**Европейская экономическая комиссия****Комитет по внутреннему транспорту****Рабочая группа по таможенным вопросам,  
связанным с транспортом****Сто тридцать третья сессия**

**Таможенная конвенция о международной  
перевозке грузов с применением книжки МДП****(Конвенция МДП 1975 года) – Применение Конвенции:  
транспортные средства со скользящими полами****Транспортные средства со скользящими полами****Представлено Международной ассоциацией по производству  
автомобильных кузовов и прицепов****I. Введение**

Рис. 10

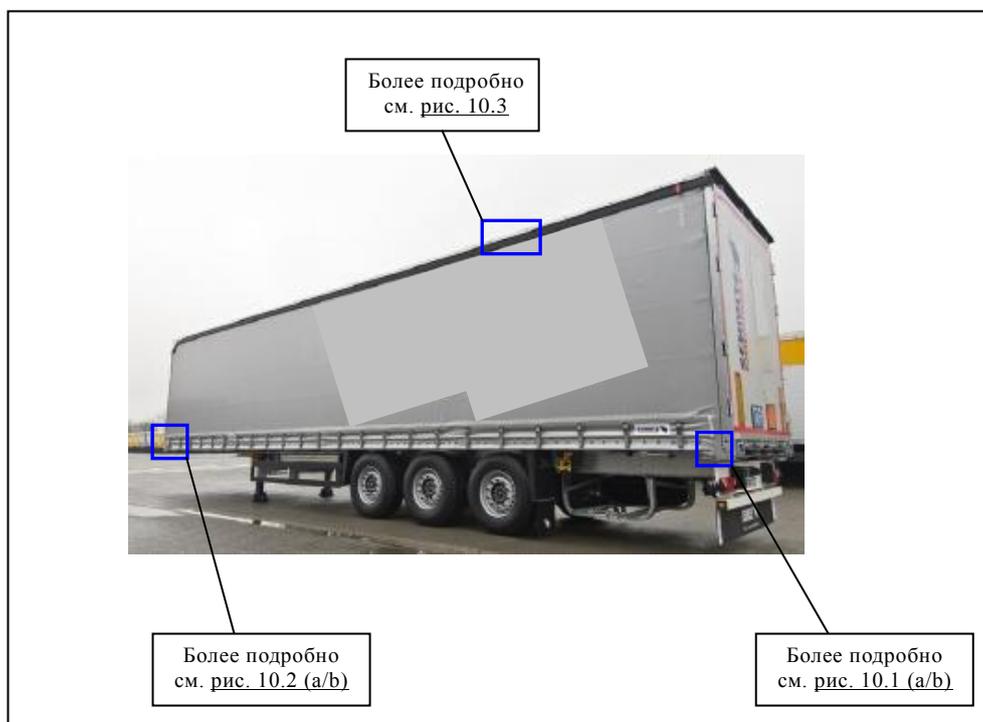
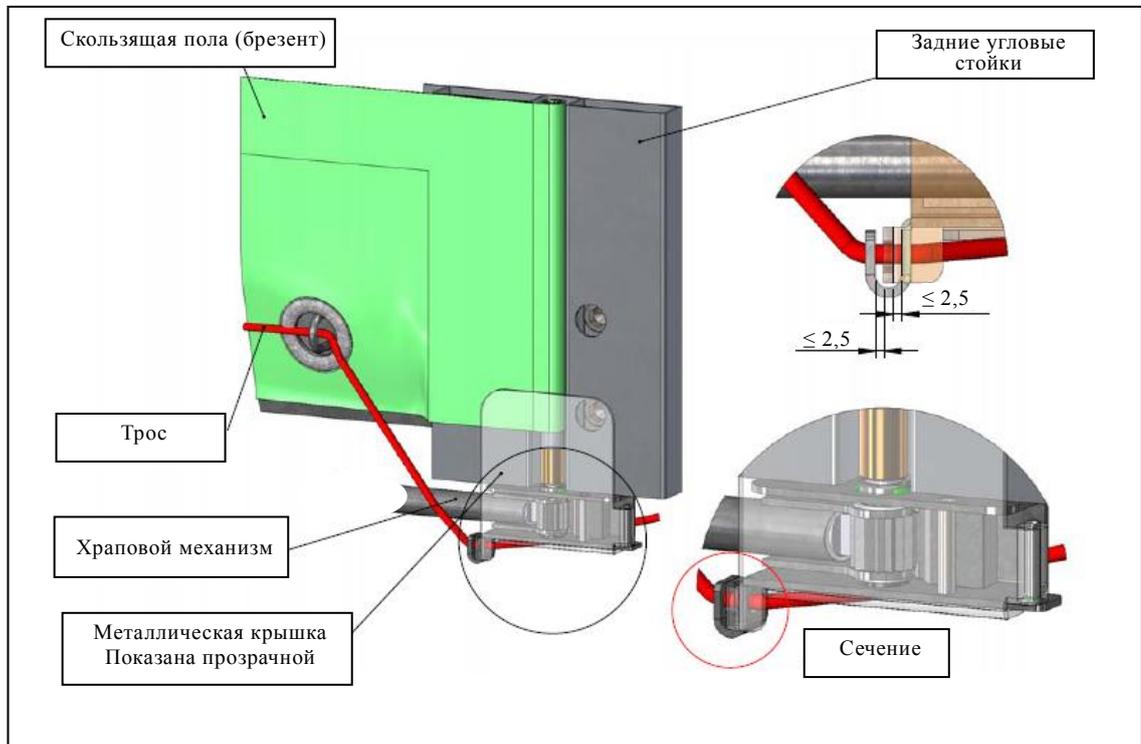
5. После рисунка 9 добавить следующие рисунки:

На этом рисунке показаны пример транспортного средства и важные точки, указанные в пункте 3 статьи 4 приложения 2

Рис. 10.1

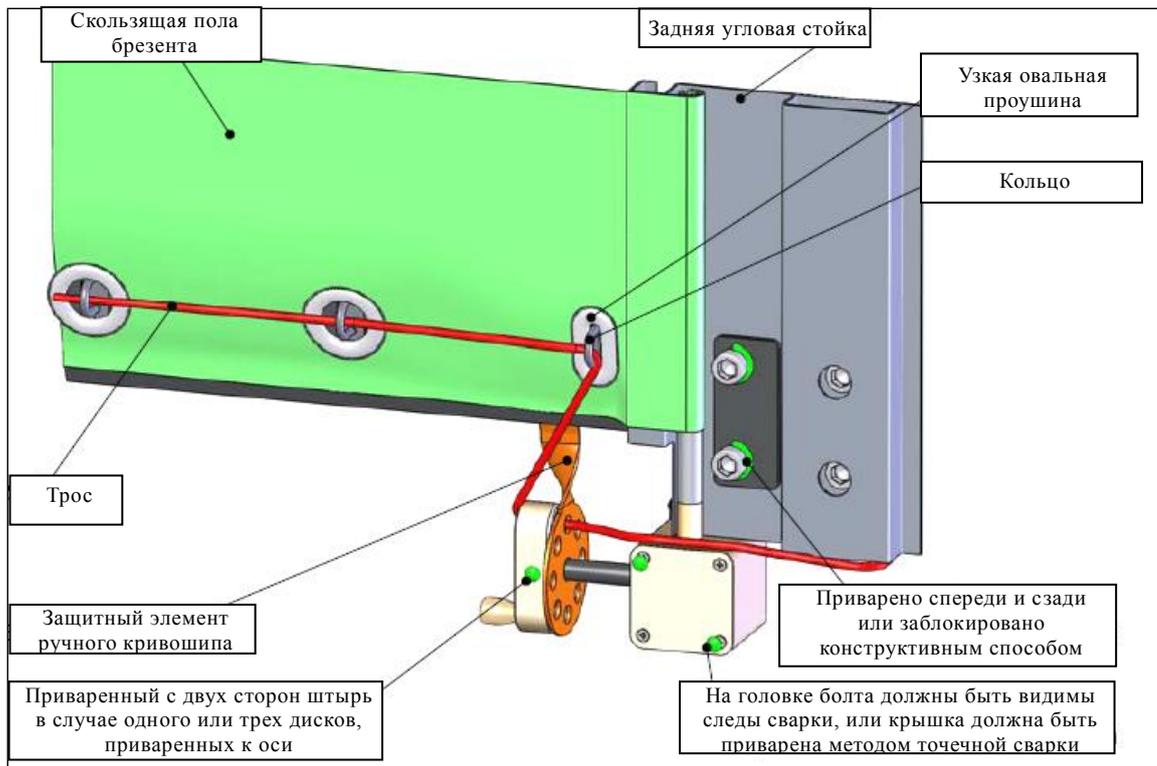
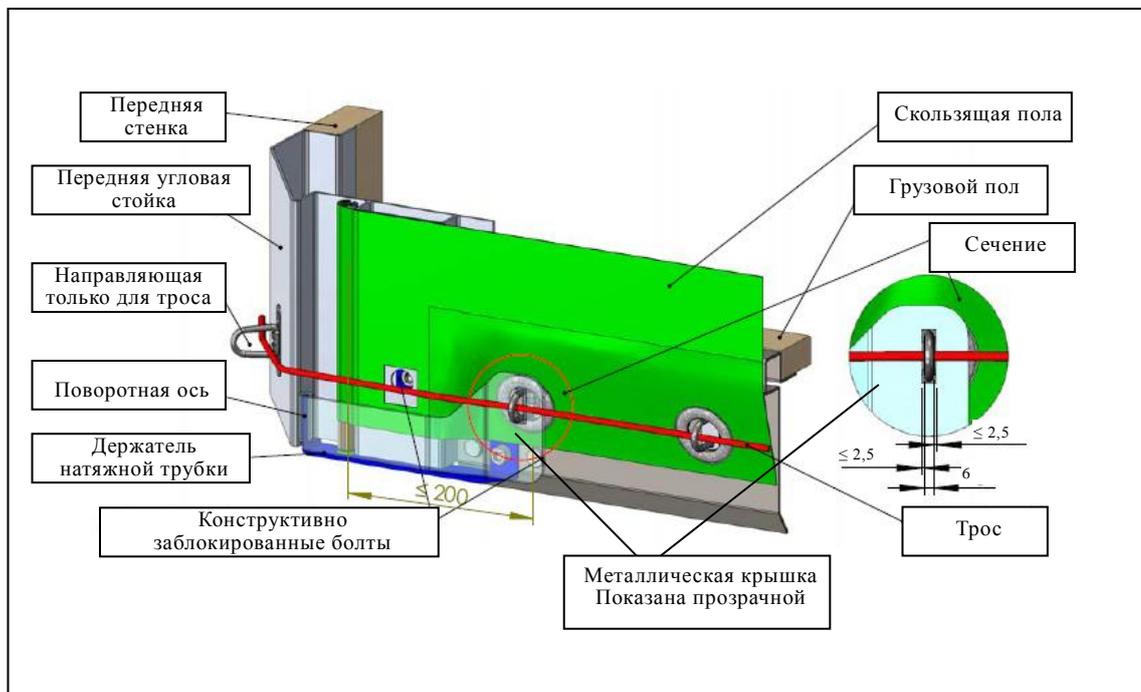
Для натяжения брезента в горизонтальном направлении используется храповой механизм (обычно в задней части транспортного средства). На этом рисунке показаны два примера а) и б) возможных способов блокировки храповика или храпового механизма

Рис. 10.2

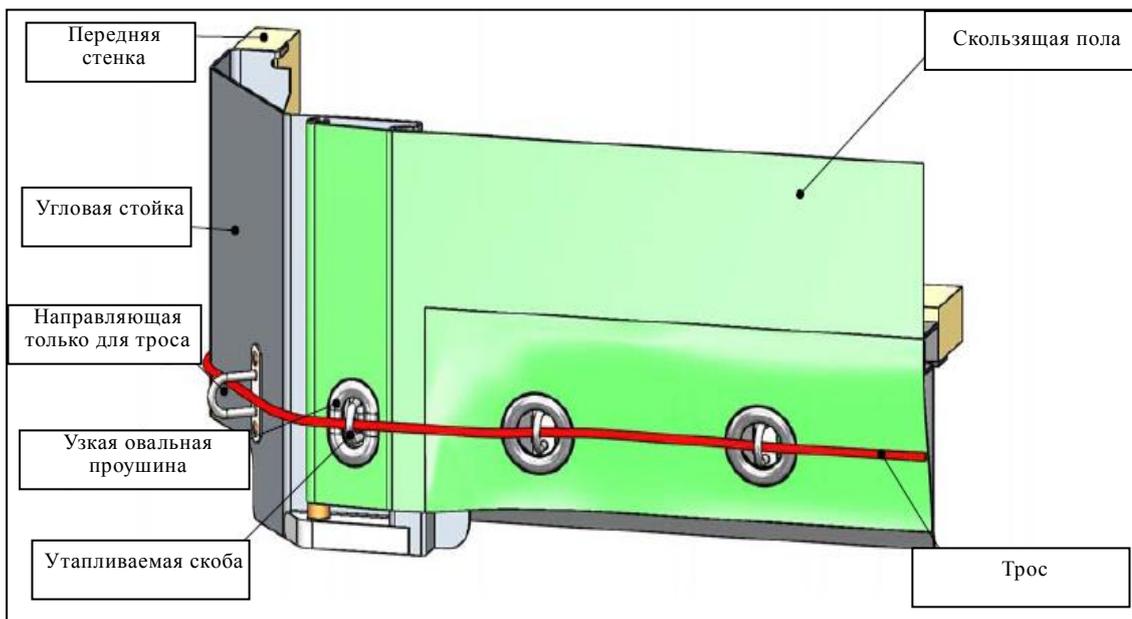
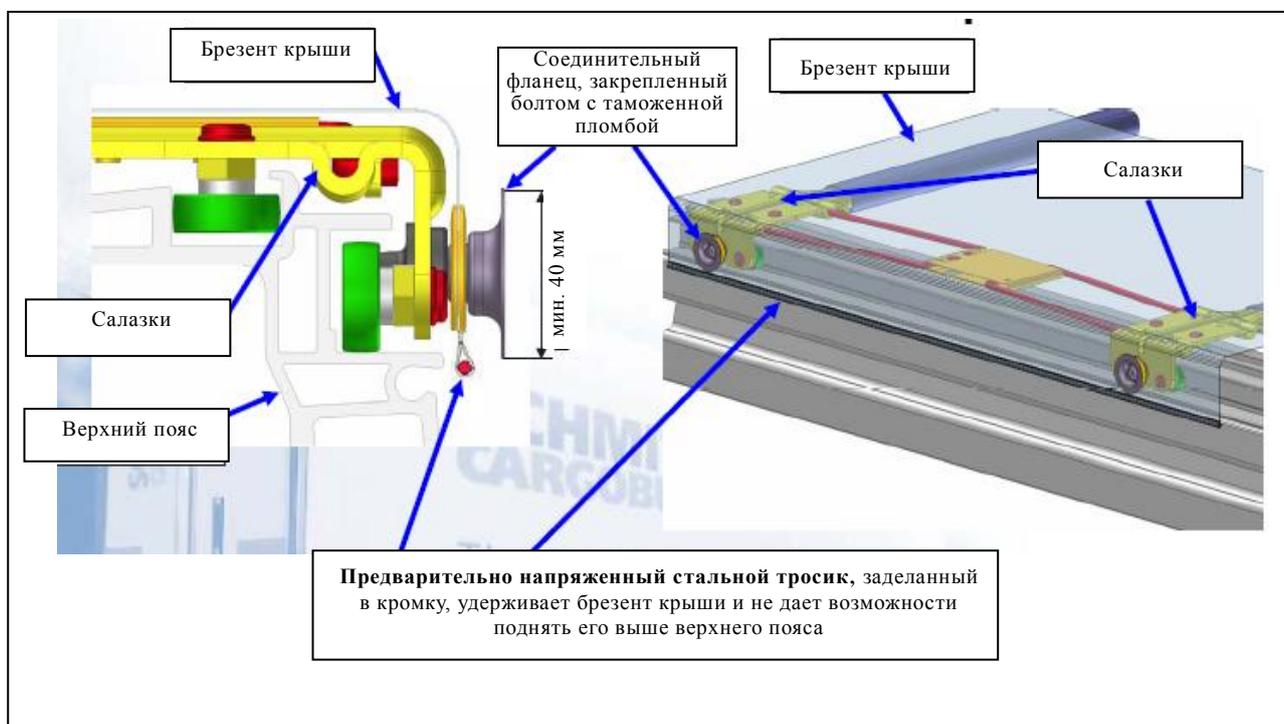
Для крепления брезента с другой стороны (обычно спереди транспортного средства) можно использовать следующие системы а) или б)

Рис. 10

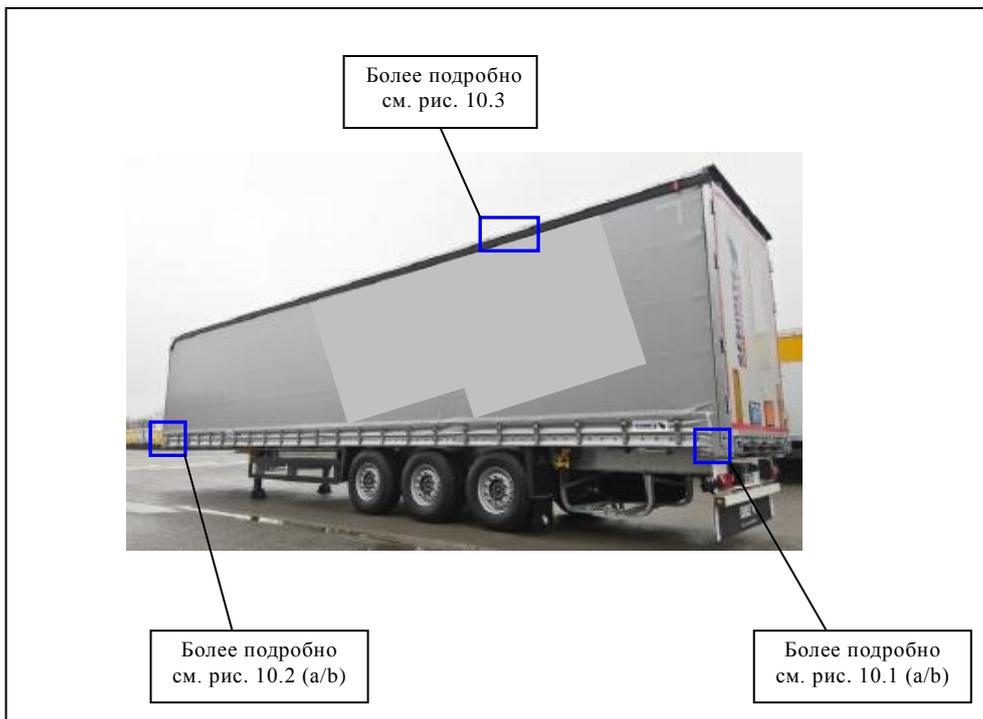
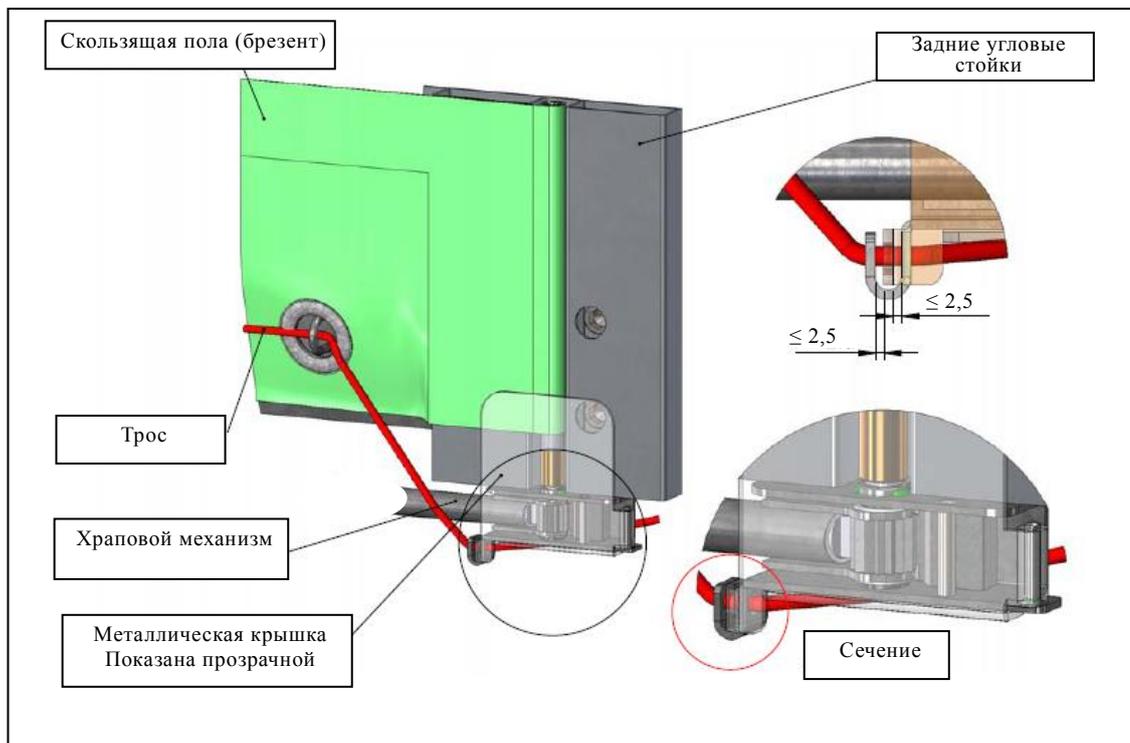
8. После рисунка 9 добавить следующие рисунки:

На этом рисунке показаны пример контейнера и важные точки, указанные в пункте 3 статьи 5 части I приложения 7

Рис. 10.1

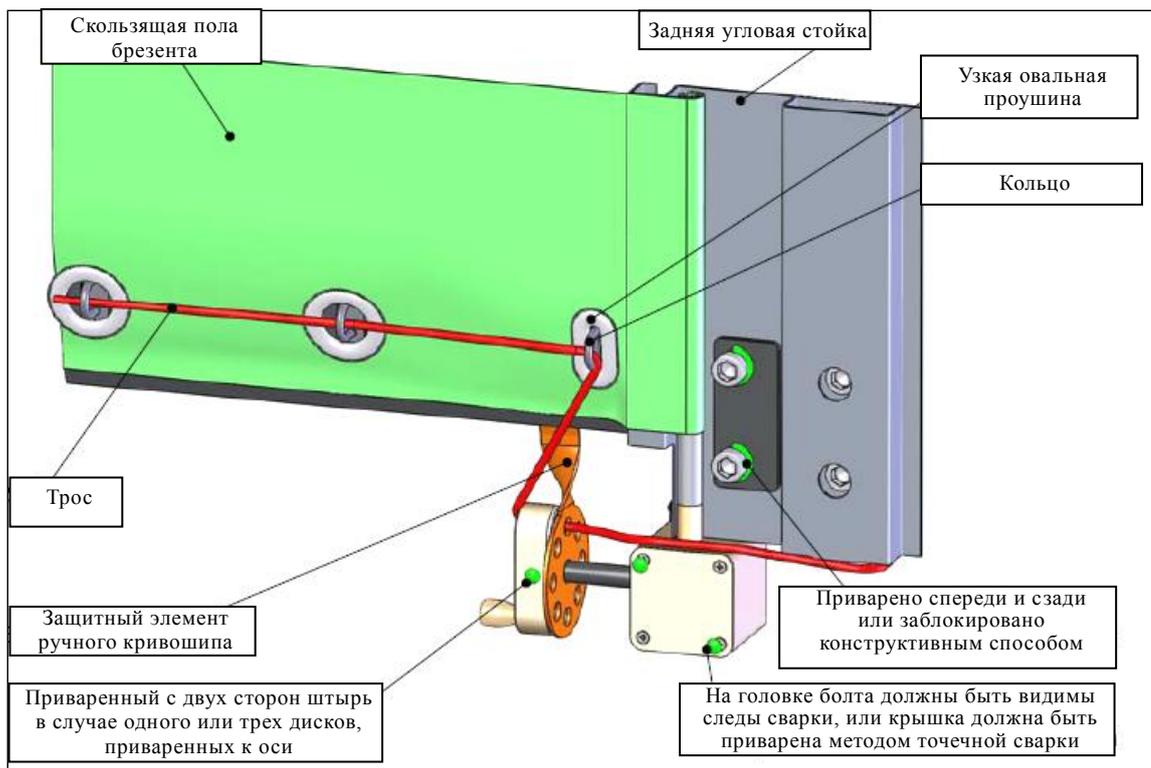
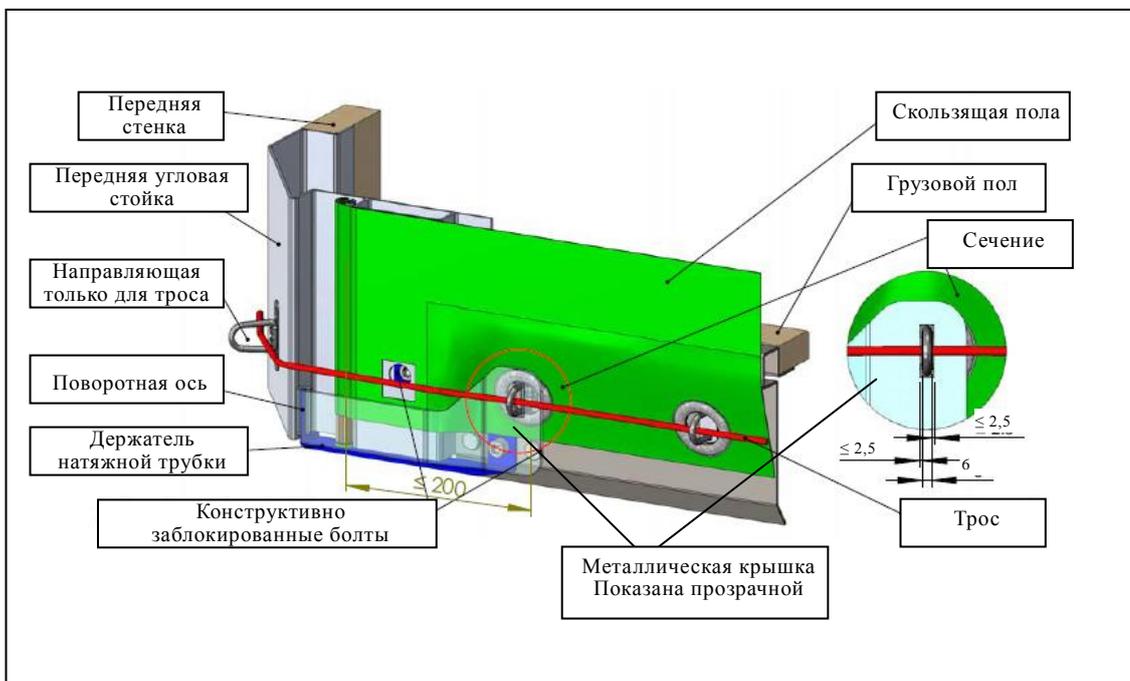
Для натяжения брезента в горизонтальном направлении используется храповой механизм (обычно в задней части контейнера). На этом рисунке показаны два примера а) и б) возможных способов блокировки храповика или храпового механизма

Рис. 10.2

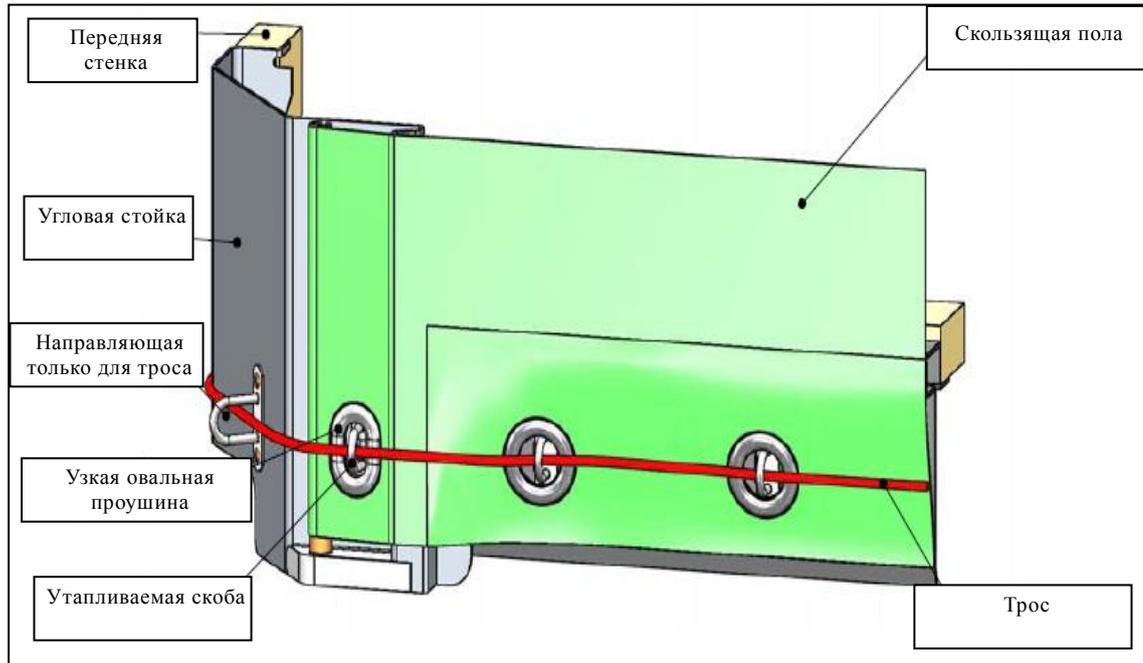
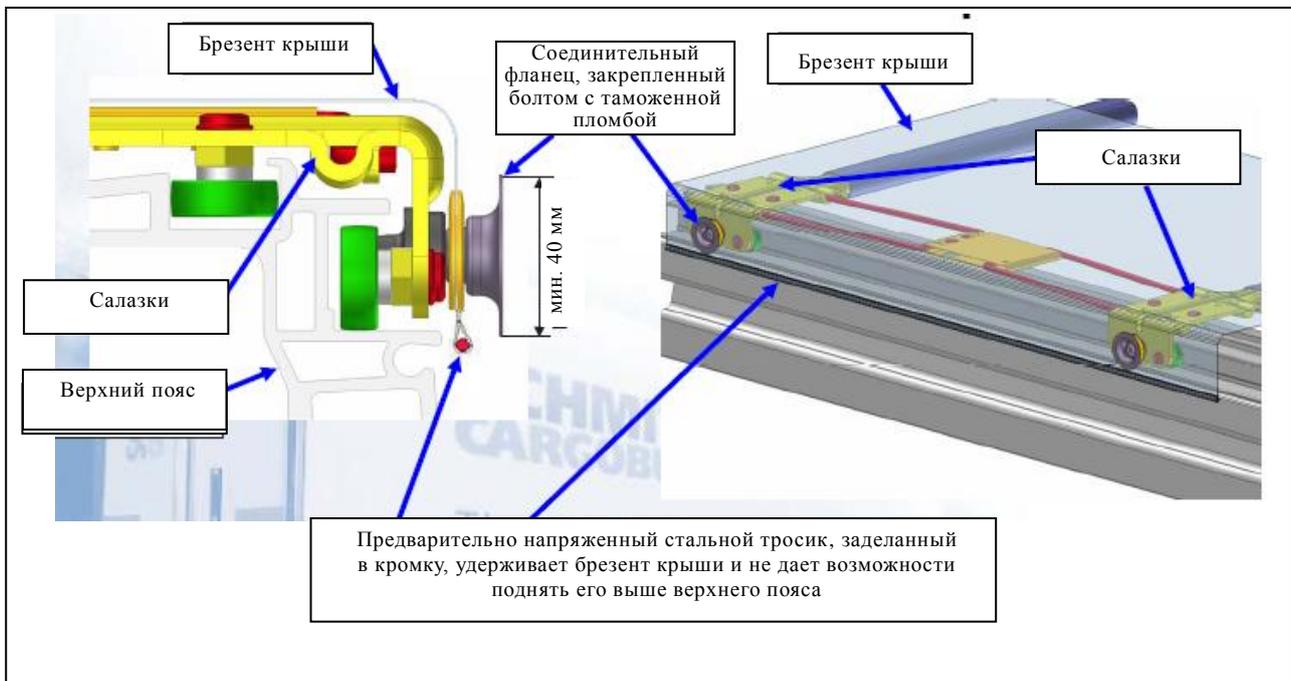
Для крепления брезента с другой стороны (обычно спереди контейнера) можно использовать следующие системы а) или б)
